Rapport de la commission des travaux et des constructions chargée d'examiner la proposition du Conseil administratif du 5 décembre 2024 en vue de l'ouverture d'un crédit pour un montant total de 886 900 francs destiné à la réalisation d'une passerelle piétonne permettant de relier la rue de Lausanne au parc William-Rappard, situé sur la parcelle N° 247 Genève-Petit-Saconnex, propriété du Canton de Genève.

24 septembre 2025

PR-1666 Passerelle parc William-Rappard

3. PR-1666 – Plan de la passerelle

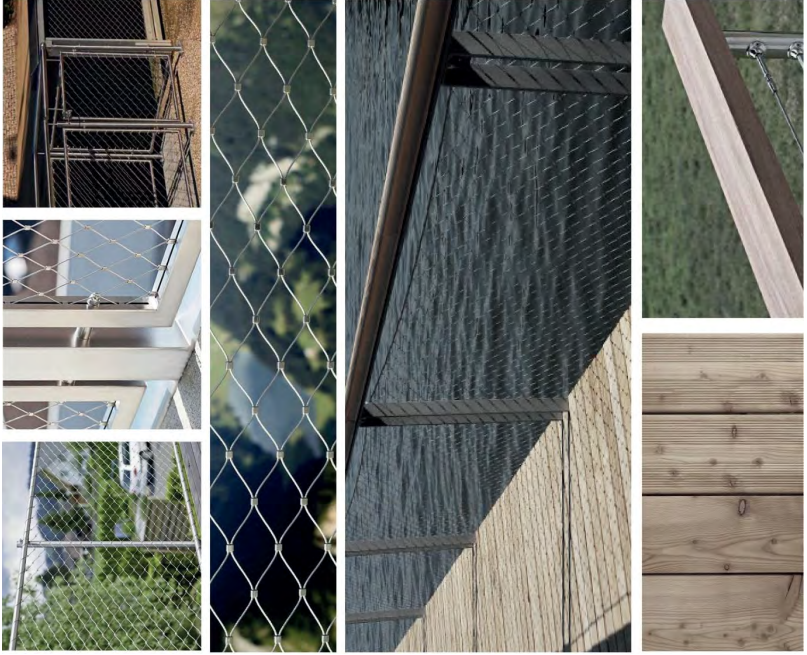
Le commissaire considère que les réponses de M. Gomez et de M. Robert concernant la sortie sur la rue de Lausanne ne sont pas satisfaisantes. Il s'inquiète du fait qu'il y a une piste cyclable à l'endroit de cette sortie. Selon lui, si beaucoup de personnes arrivent à cet endroit depuis la passerelle, des accidents risquent d'avoir lieu. Le commissaire souligne que les cyclistes arrivent parfois à une allure soutenue et que le trottoir est très étroit. Il est étonné qu'aucun aménagement n'ait été prévu concernant ce point de sécurité.

Le commissaire trouve le projet du jour magnifique, mais est étonné que la passerelle soit envisagée comme transparente. Il remarque que des passerelles opaques se trouvent dans la partie du lac allant de Genève à Meyrin, afin de protéger la faune. En outre, il demande s'il ne serait pas intéressant de mettre un observatoire ornithologique sur la passerelle.

Le commissaire indique que la transparence des barrières rend l'observation difficile et que cette transparence est problématique pour la faune.

Le commissaire s'étonne du prix relativement bas de la passerelle et demande combien de mètres linéaires elle représente.

Une commissaire demande confirmation que la passerelle ne sera pas à fleur d'eau et que les variations du bassin de rétention ne créeront jamais d'inondation.

Un commissaire demande quelle est la profondeur du bassin.

Le commissaire demande si, en cas de chute, les usagers auront pied.

M. Gomez est dans l'impossibilité d'indiquer au commissaire le nombre de personnes qui emprunteront cette nouvelle sortie. Il note qu'il serait d'accord avec l'idée d'augmenter la taille du trottoir, mais que cela nécessiterait une modification du trafic.

M. Robert explique que la mise en place d'une barrière ou d'une chicane n'est pas prévue dans le projet, mais qu'il est tout à fait possible de demander à l'AGCM de prévoir de tels dispositifs, car leurs coûts peuvent être absorbés dans les travaux.

M. Robert précise que cette transparence a été demandée par le Canton. Il ajoute que la transparence de la passerelle n'est pas très dérangement pour la faune, car la passerelle est suspendue. Aucun animal ne peut donc traverser la passerelle.

M. Robert confirme.

M. Robert indique qu'elle est variable, mais qu'elle fera 1 m 50 à 1 m 80 au maximum.

M. Robert note qu'il est presque impossible de passer par-dessus les barrières et que celles-ci sont aux normes. La sécurité est donc assurée.

Le Conseil municipal recommande au Conseil administratif de prendre toutes les mesures utiles pour assurer la sécurité des piétons et des usagers de la piste cyclable à la sortie de la passerelle.

- Longueur de la passerelle : 60 ml
- Montant pour la construction de la passerelle seule : 673'660 frs
- Soit un coût de 11'227 frs au ml
